Konsesjonssak 202402420 - Søknad om vannuttak og regulering av Opoftevannet ¹

Norges Miljøvernforbund (NMF) deltok på befaringen til Opoftevannet den 24.10.2026 og har følgende kommentarer og supplerende informasjon.

Gyteområde sjørret nedstrøms Åptefossen

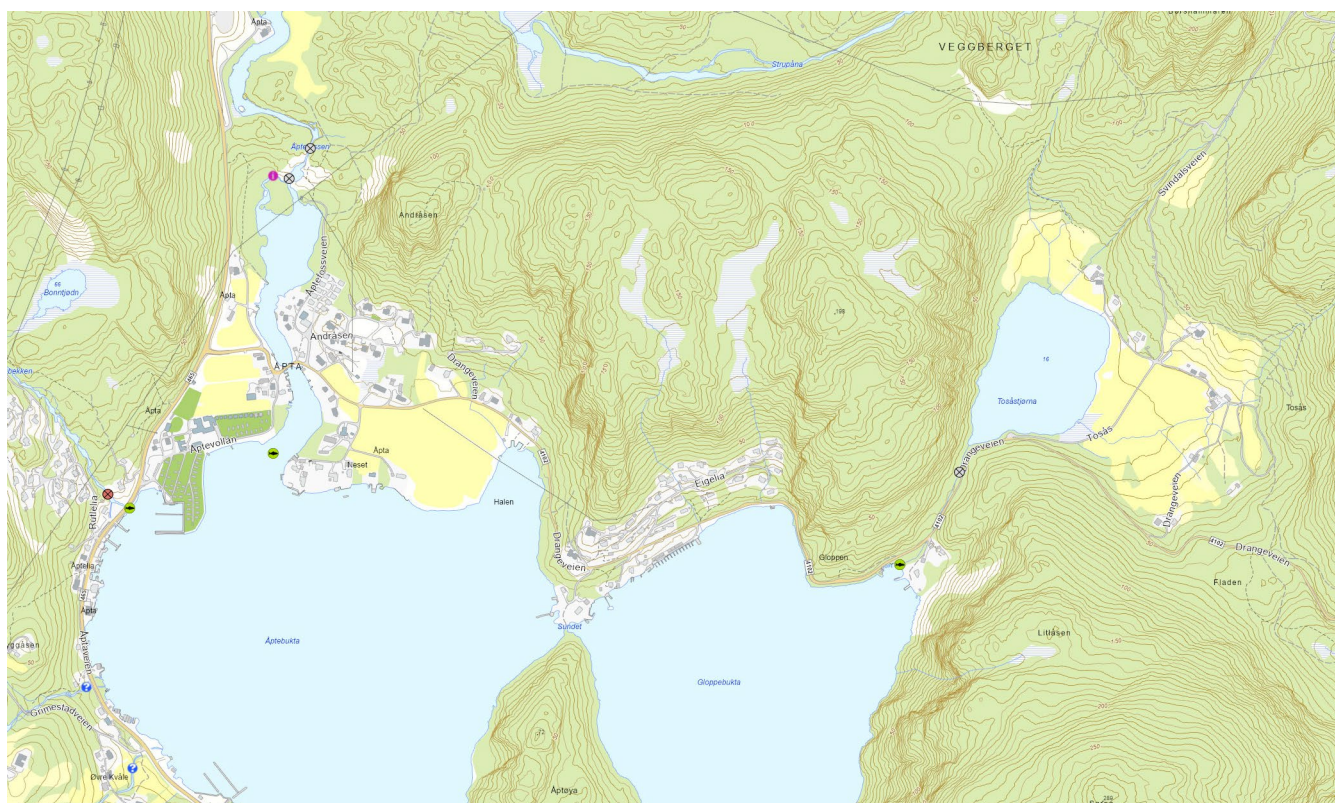
Under befaringen fikk vi en meget grundig gjennomgang fra Roger Blindingsvolden av viktigheten av Åptavassdraget nedstrøms Åptefossen som viktig gyteområde for sjørret. Dette var en viktig gjennomgang fra de momenter han tidligere har påpekt i sin høringsuttalelse til konsejonssøknaden. Grunnet innsnevringen ved FV4102 samt at det praktisk takt ikke er noe tidevannsforskjell av betydning gir tilførselen av vann fra Åptavassdraget tilstrekkelig med ferskvann til at dette er svært gunstig som gyteområde for sjørret. Faktisk er dette det aller viktigste, og nesten eneste funksjonelle gyteområde for sjørret i hele Åptefjorden, noe som gjør den svært viktig for produksjonsevnen til hele sjørretbestanden og kystfisket etter sjørret i hele fjordmassivet utover til Lista.

Konsekvensene av et vannuttak fra Opoftevannet, slik Baring nå har konsesjonssøkt, vil medføre periodevis redusert vannføring, som spesielt i nedbørsfattige perioder kan føre til saltvannsinntrengning. For egg og yngel av sjørret er dette spesielt kritisk høst- og vinterstid. Spesielt vinterstid kan det periodevis være svært tørre perioder der det tilføres lite ferskvann. Også sommerstid kan det periodevis være svært lav vanntilførsel. Dette er naturlige svingninger som allerede kan føre de viktige gyteområdene inn i en svært kritisk situasjon fra år til år. Det betyr at det ikke er noe å gå på i forhold til et vannuttak som kan forverre denne situasjonen ytterligere til over det kritiske punkt, og med konsekvens at egg og yngel ikke overlever det året.

Gyteområde sjørret nedstrøms Åptefossen - feil inndelt vannforekomst i vann-nett

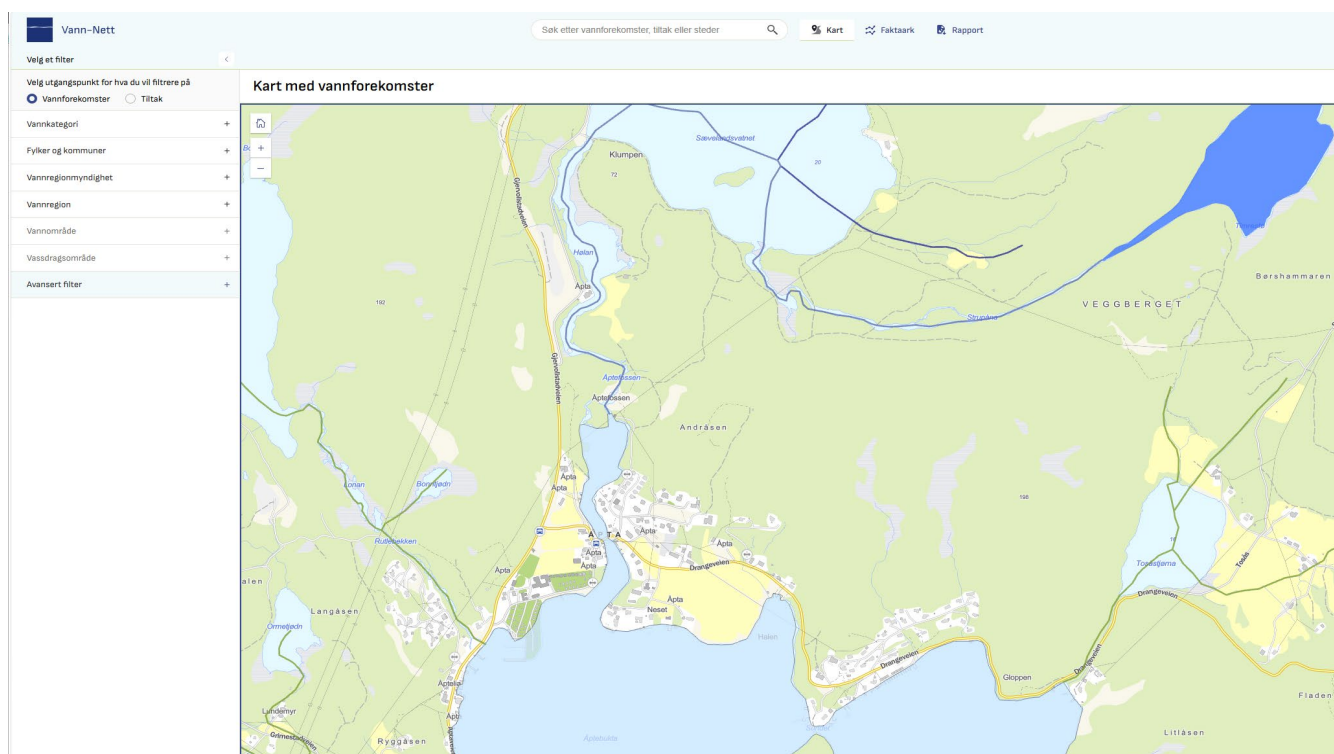
Gyteområdet mellom FV4102 og Åptefossen er feilaktig ført opp som Åptafjorden 0201011000-C i vann-nett

Gyteområdet mellom FV4102 og Åptefossen er feilaktig ført opp som Åptafjorden 0201011000-C i vann-nett, mens Åptavassdraget oppstrøms Åptafossen er oppført som Strupåna 024-475-R. Ettersom dette er en anadrom ferskvanns/brakkvannsstrekning tilhører den klart vannforekomst Strupåna, alternativt egen separat vannforekomst.
